HT-209-2

HTTR 設工認 第 4 回申請(R2.3.30)等  
のコメントに係る回答(内部溢水等)

令和 2 年 8 月 28 日

日本原子力研究開発機構 大洗研究所

図1 補助ヘリウムガス循環機の構造

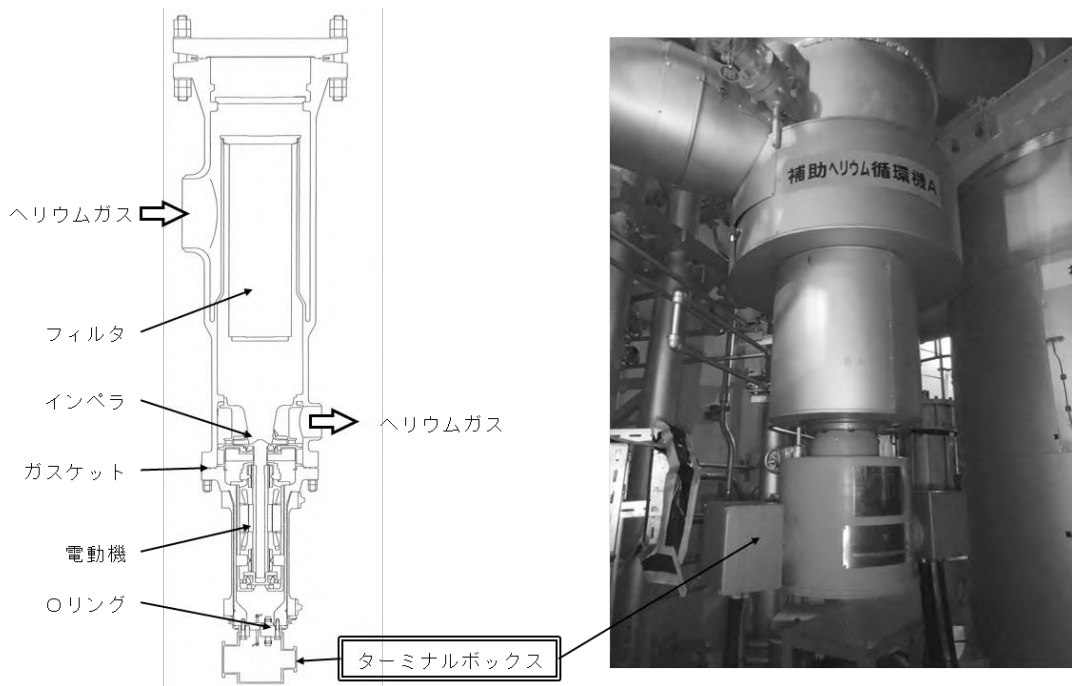
「(5)密封構造である機器」はOリングやガスケットにより水の浸入を防止できるとのことであるが、溶接構造のように防水効果が自明とまでは言えないので、当該密封構造であればどの程度の防水性能があるのか（メーカーの設計保証も可）を添付書類に根拠として示すこと。

【回答】

「(5)密封構造である機器」には補助ヘリウム循環機の電動機部並びに非常用空気浄化設備フィルタユニット電気ヒーターの端子台及びフィルタユニット入口弁の電磁弁がある。

原子炉設置変更許可申請書において、「(5)被水する溢水防護対象設備は、保護カバーやパッキン等による被水防護措置を行い、被水の影響を受けない設計とする。」そこで、原子炉設置変更許可申請書に従い、「(5)密封構造である機器」を「(5)被水防止構造である機器」に変更する。また、防滴性能を有する非常用空気浄化設備フィルタユニット入口弁の電磁弁を「(4)防滴仕様である機器」に分類する。

また、「(5)被水防止構造である機器」については、補助ヘリウム循環機の電動機は図1に示すように1次冷却材バウンダリの内部にあり、Oリング又はガスケットによりケーシング内に収められている。これらのガスケット等は、これまで使用前検査及び施設定期検査で1次冷却材の漏えい検査によってその性能が確認されており、被水防止構造となっている。また、補助ヘリウム循環機の電動機の端子部はターミナルボックス内に収められており、被水防止構造となっている。
